Azienda Ospedaliera **Ospedali Riuniti
Marche Nord**
**GESTIONE APPROVVIGIONAMENTO
BENI, SERVIZI
E LOGISTICA**

Oggetto: Procedura aperta per l'affidamento del servizio di progettazione esecutiva, realizzazione e manutenzione di un PACS unico interaziendale. Chiarimenti. CIG. 6121610062

DIAGRAMMA 1

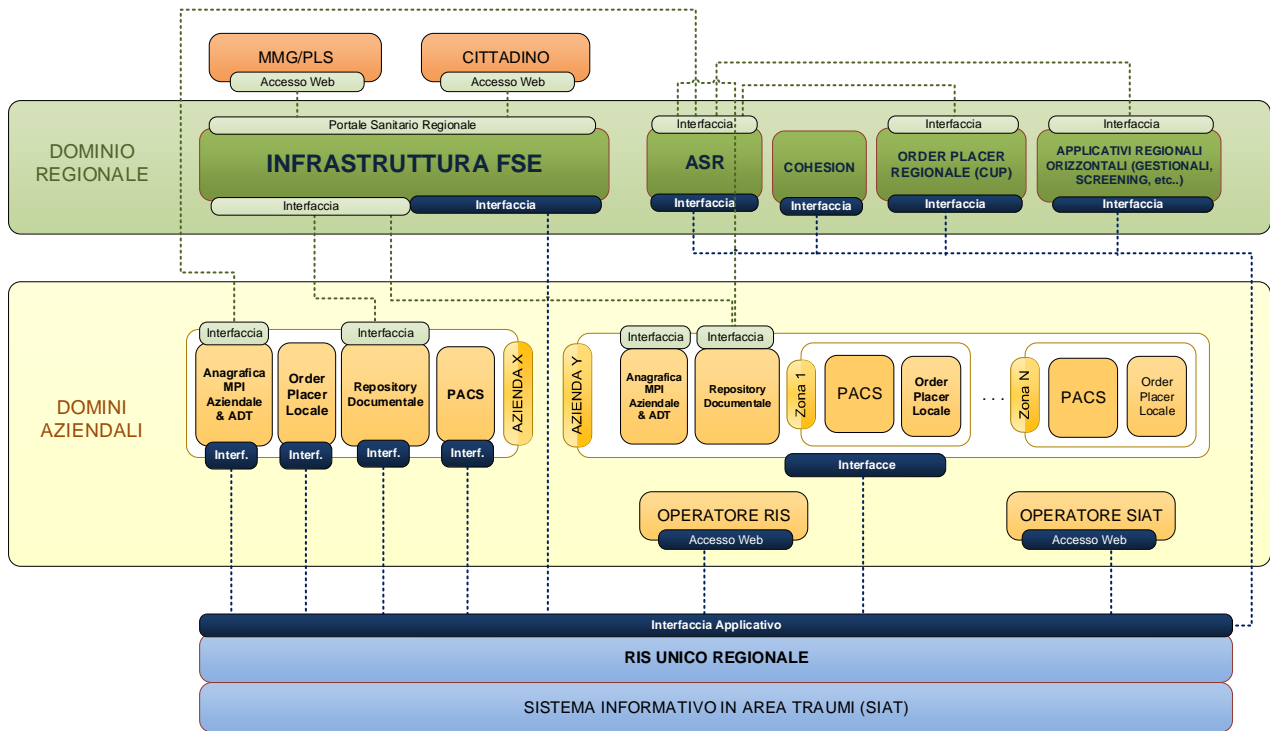
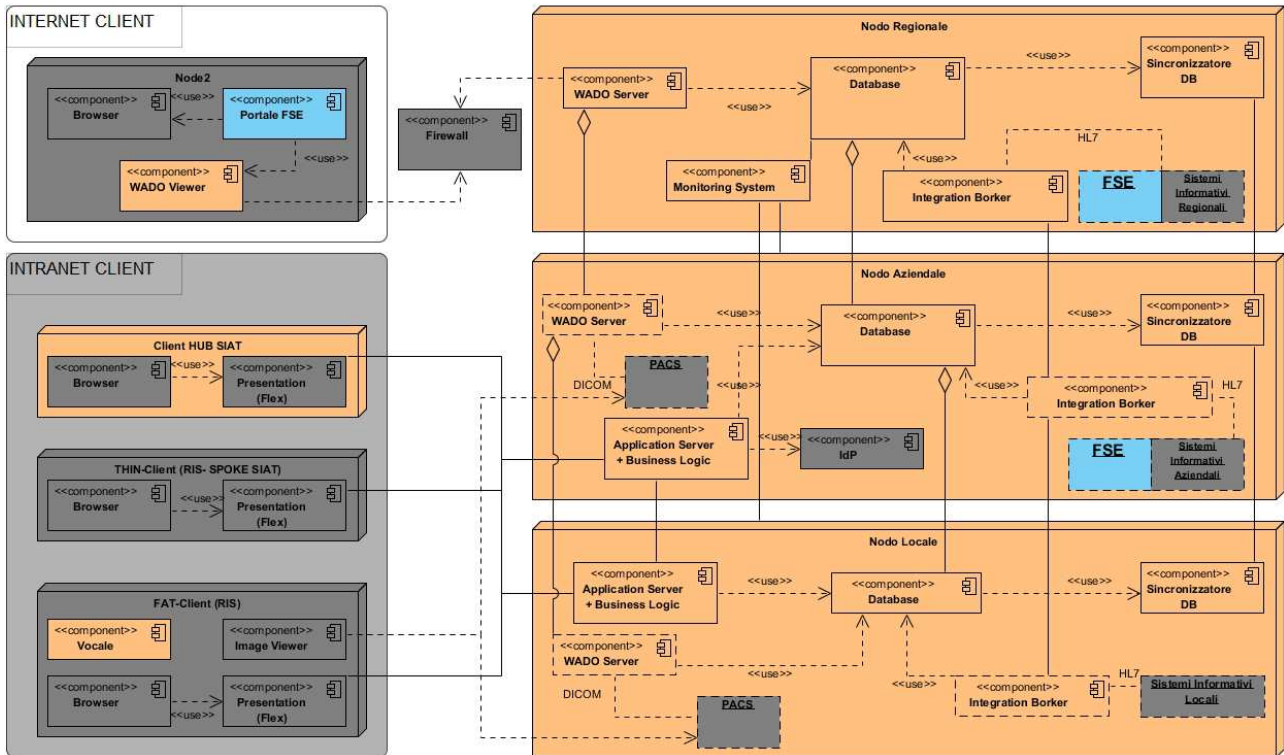
- Marco, modello, release del sistema informativo da interfacciare
 - Flusso informativo da realizzare
7. Sistema Regionale di Teleconsulto (pag.40); si chiede di fornire:
- a. Marca, modello e versione del sistema
 - b. Architettura del sistema
 - c. Data prevista di messa in produzione
 - d. Modalità di integrazione previste dal sistema di teleconsulto con il sistema PACS oggetto della gara

- 7) Si forniscono i dati richiesti:
 - a. Cfr. punto 1)
 - b. L'architettura complessiva di sistema è quella illustrata nei due seguenti diagrammi.
 - c. Medesime tempistiche del RIS Regionale
